Bit do box

Marco 1

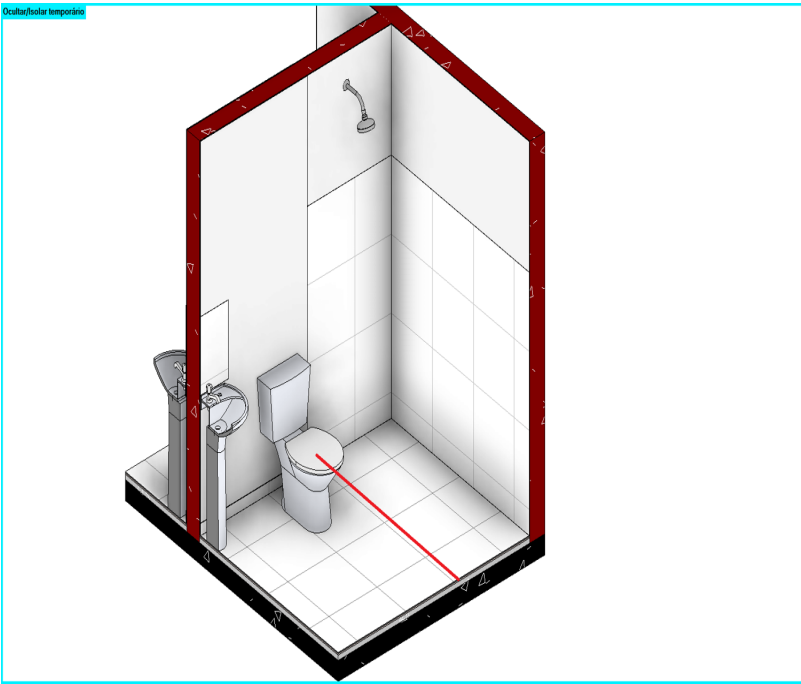
Favor prever o bit do box dos vestiários conforme especificado no BEP.
